蓝科·新站芯屏高科技产业园（一期）新
建围墙及基建变拆除工程

最高投标限价

蓝科·新站芯屏高科技产业园（一期）新建围墙及基建变拆除工程招标答疑

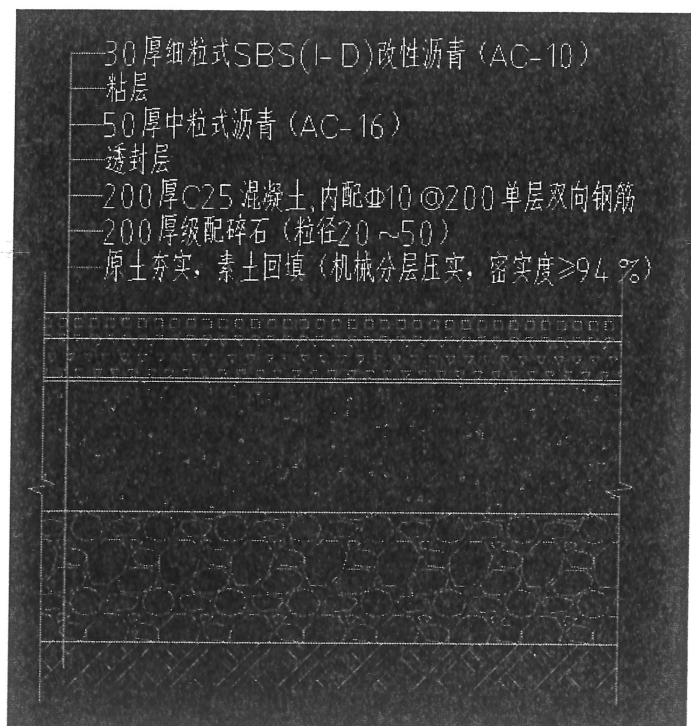
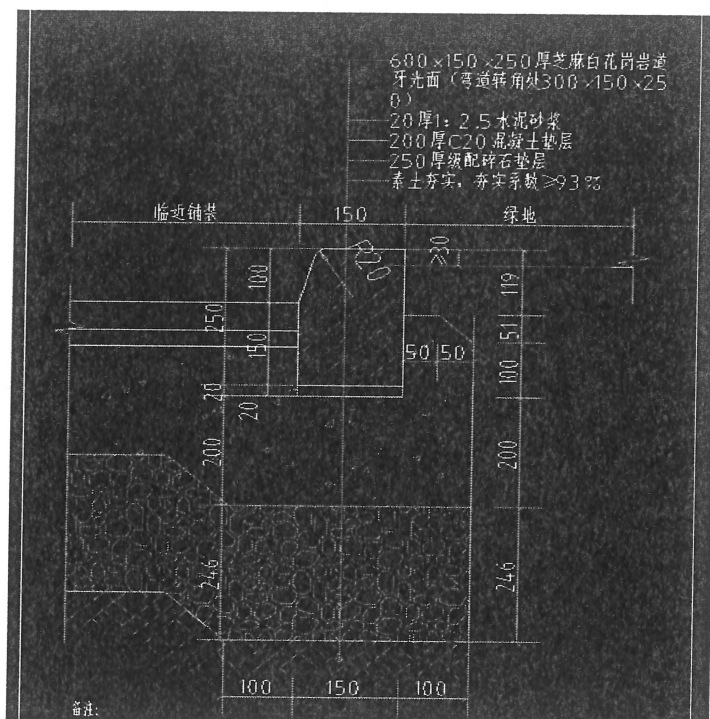
- 1、东侧围墙超过红线位置，需要对原沥青路面和路牙石拆除及恢复，请提供道路基础做法和路牙具体做法具体做法？

回复：原沥青路面拆除按照以下做法计入（沥青路面拆除后无需恢复），沥青路面要求先切割再破除，路牙石需要保护性拆除，恢复路牙石采用原路牙石，路边有四个雨水口影响施工，需要拆除后并恢复，具体做法如下
